Séance de la CLDR

Jeudi 22.06.23, maison de village de Signeux

La réunion de CLDR de ce jour porte sur la présentation des premières esquisses des projets prioritaires du PCDR. Ces esquisses seront présentées par le bureau d'études IMPACT, auteur du PCDR, elles seront suivies de discussions en plénière et en sous-groupes afin que les membres de la CLDR puissent donner leur avis sur les projets présentés.

Exemple de Libramont (entrée niveau 1 et 2) et de Rossignol (niveau 3) :

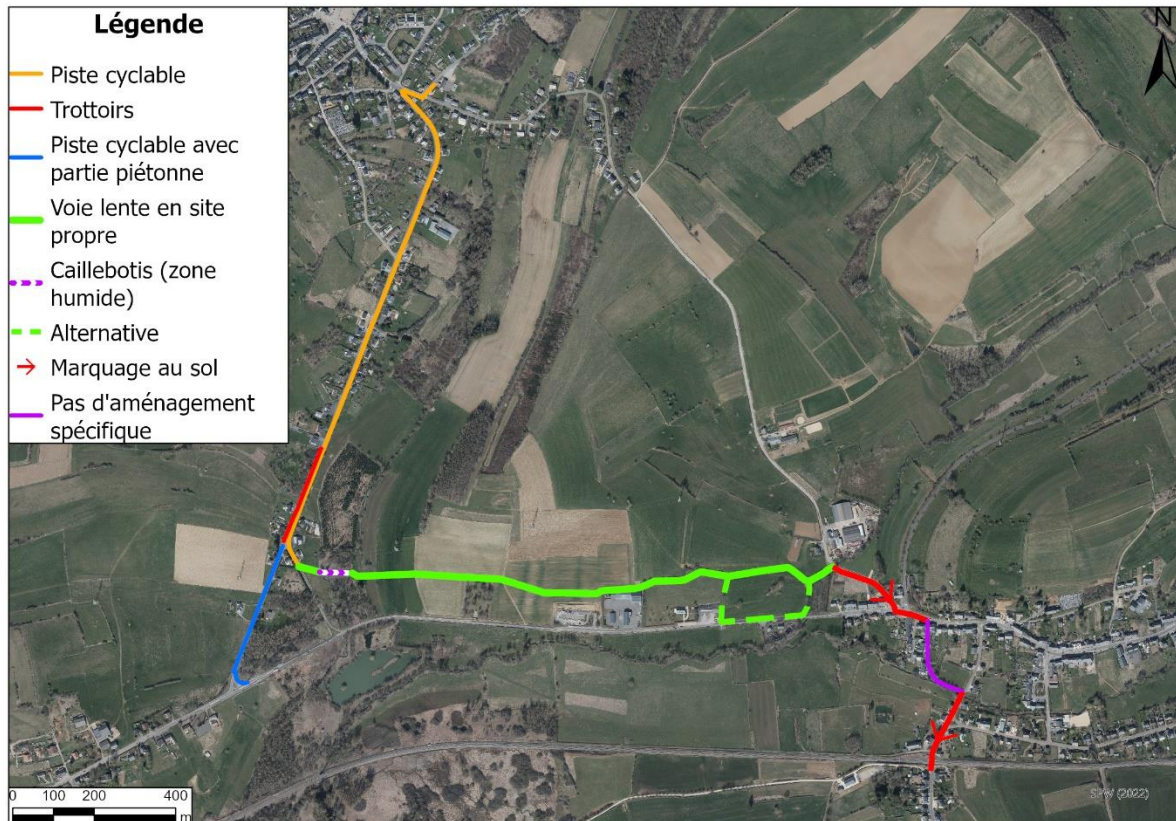
Volonté d'avoir des éléments plus précis, un peu à l'instar des fiches PCM, au moins un exemple d'une entrée / quelques portes prioritaires repris dans la fiche.

Si possible, il serait intéressant d'intégrer des visuels pour les aspects identitaires :

- ⇒ Impact retravaille la fiche, mais ne pourra pas développer les aspects graphiques dans le cadre d'une fiche projet.
- ⇒ Il est conseillé, pour limiter les coûts, de s'en tenir à une illustration par village

Développement des voies lentes inter-villages et inter-communales : tronçon 1 « Mussy-la-Ville – Baranzy ».

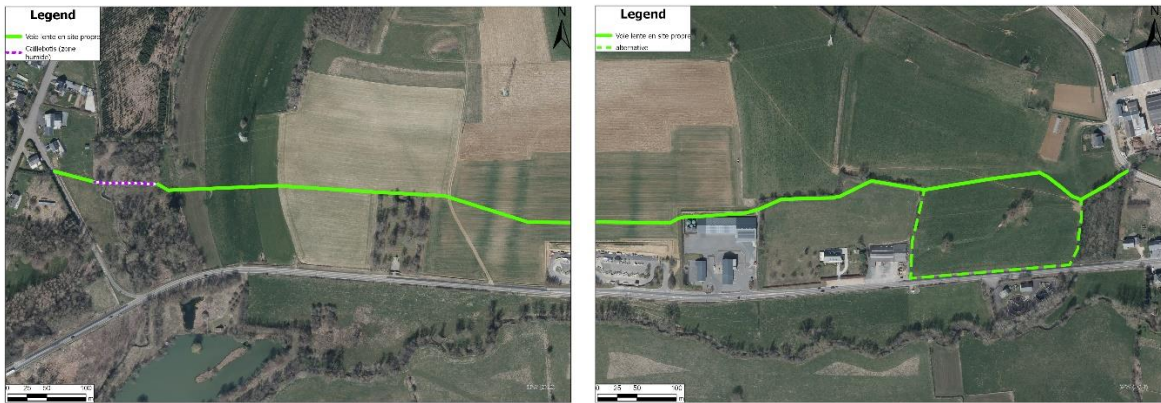
La Commune ne souhaite pas privilégier le bi-bande béton.

- ⇒ Par souci de praticabilité (fréquentation dans les deux sens) et d'entretien, ainsi que dans une volonté de continuité avec les premiers aménagements réalisés (ex : tracé Signeulx-Baranzy), la Commune souhaite réaliser une bande simple de 3 m en béton.
- ⇒ Un membre de la CLDR évoque la possibilité de ne pas bétonner dans un souci de respect de l'environnement. Cette option devra être étudiée, et répondre également aux exigences de praticabilité et d'entretien.

Les agriculteurs sont un maillon essentiel dans ce projet.

- ⇒ Un accord est à trouver avec plusieurs propriétaires, qui ne seront pas intéressés par ce type de coupure (car ils y placent du bétail). Le cas échéant, ils devront en tous cas pouvoir traverser le chemin.
- ⇒ Il est demandé par un agriculteur s'il serait envisageable de pouvoir circuler en tracteur sur le chemin. Cela a priori n'est pas prévu. Et devra faire l'objet de discussions ultérieures.

Si on considère les acquisitions en plus, on constate que nous sommes face à un énorme projet ! Un phasage pourrait-il être envisagé ? Un complément de subside ? Par exemple, rentrer la partie « rue du Buau » dans un projet PIMACI.

Création d'un espace intergénérationnel, récréatif et sportif à Mussy

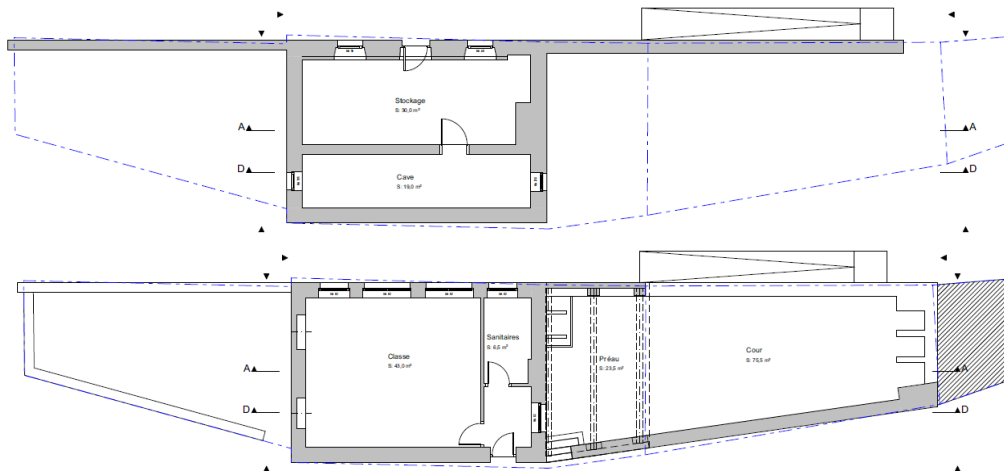
On retrouve dans les propositions les diverses demandes exprimées. La zone naturelle boisée peut rester dans le périmètre pour apporter un parcours en zone ombragée dans le projet. Au niveau équipement, l'abri à pique-nique devra être analysé. Au départ, il était prévu une structure de type kiosque.

- ⇒ Certains membres souhaitent retirer le parking de ce projet, d'autres souhaitent le garder.
- ⇒ Le projet est varié et arboré et correspond à la demande
- ⇒ Le projet correspond aux trois piliers du développement durable.
- ⇒ Il faut porter attention aux nuisances sonores avec le voisinage .
- ⇒ Il faut penser à la pose de luminaires pour l'utilisation en soirée ainsi que pour la mise en valeur du lieu.
- ⇒ Certains membres souhaitent que le lieu soit fermé la nuit afin d'éviter tout problème de tapage nocturne ou de pollution lumineuse.
- ⇒ Pourquoi pas installer un kiosque / agora / espace pique-nique.

Réhabilitation de l'ancienne école de Willancourt en maison rurale multiservices

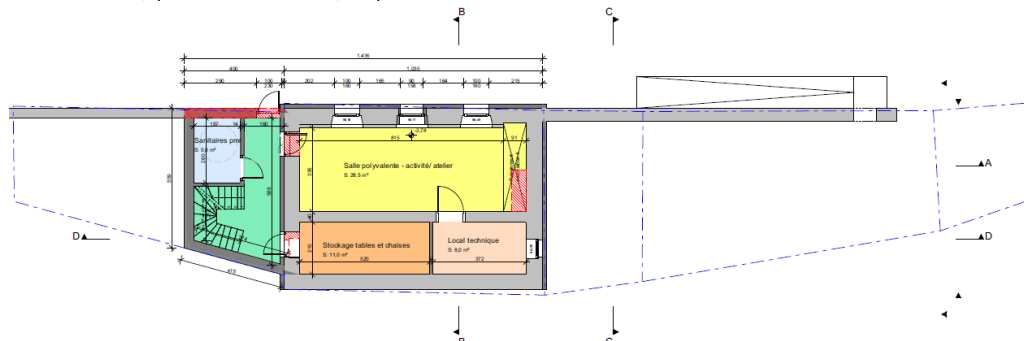
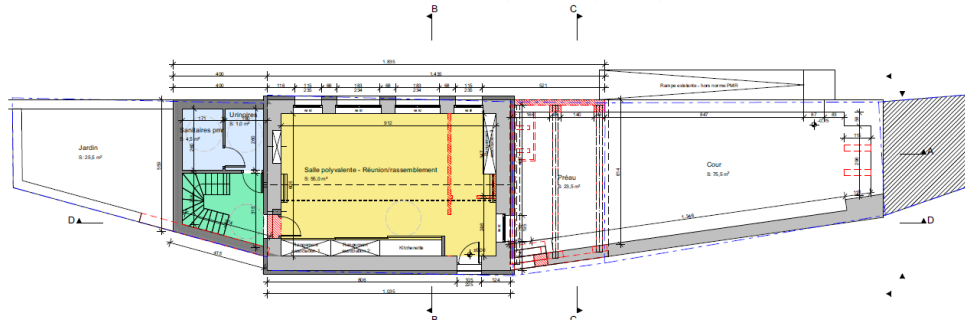
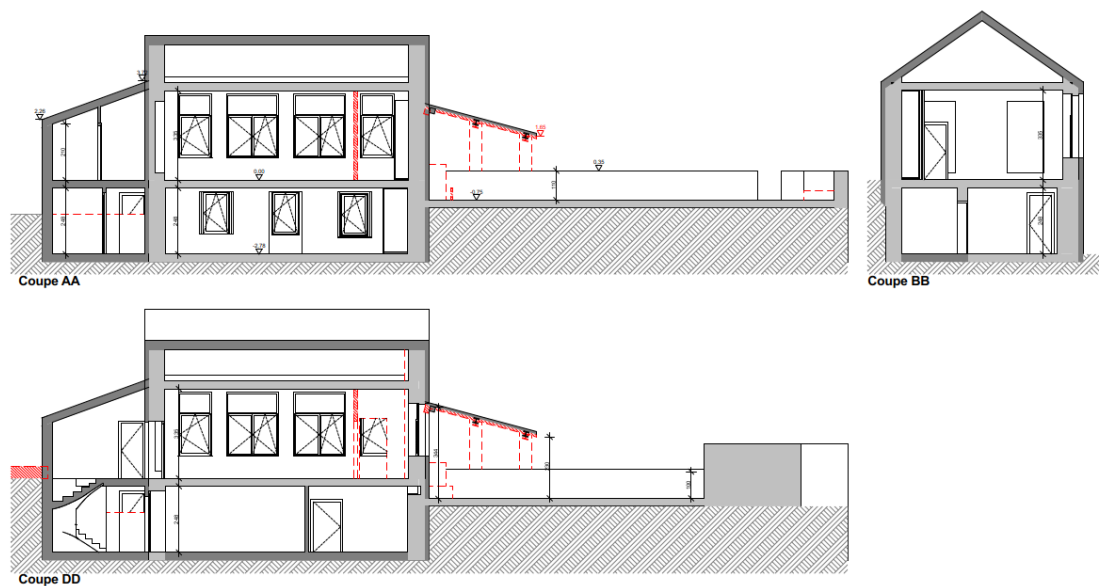
- Isolation par extérieur = perte du caractère patrimonial. Pourrait-on éviter cela ? Deux éléments ont orienté ce choix : l'efficacité et la place disponible. **Cet élément devra absolument être revu au moment de l'introduction de la demande de convention ! Est-il nécessaire d'avoir une isolation aussi grande pour ce type de bâtiment / utilisation ?**
- Quel est le système de chauffage prévu ? élément non défini à ce stade. Une énergie verte est préférable. Une pompe à chaleur n'est pas adaptée pour l'utilisation ponctuelle de bâtiment.

Accès PMR : pourrait-on créer une nouvelle rampe d'accès vers la cour au +1 ? L'ennui est que cette rampe prendrait beaucoup de place (d'autant que celle-ci ne peut dépasser 10 m d'un seul tenant). Le bâtiment se trouvant sur deux niveaux d'entrées, cela n'est pas indispensable. Une amélioration de la rampe existante (ne répondant pas aux normes PMR) est préférable.

- ⇒ Les membres de la CLDR trouvent que le projet répond aux besoins.
- ⇒ Néanmoins, créer un jardin pour les enfants n'est pas utile, il est préférable de garder la zone telle qu'elle est mais de l'entretenir davantage (verdure, nature, etc.) car il y a déjà la cour, la zone verte et la plaine de jeux. De plus, un hôtel à insectes existe déjà.
- ⇒ Concernant le développement durable, le projet répond bien aux objectifs du pilier social.
- ⇒ **Les membres s'accordent sur le fait qu'il faudrait maintenir la façade en pierres actuelle.** Il faut noter qu'une isolation est indispensable.
- ⇒ Il faut une ouverture sur la cour (baie vitrée vers l'extérieur) et rester au même niveau.
- ⇒ Maintenir l'entrée et l'accès PMR (suppression de la rampe, ou un réaménagement).
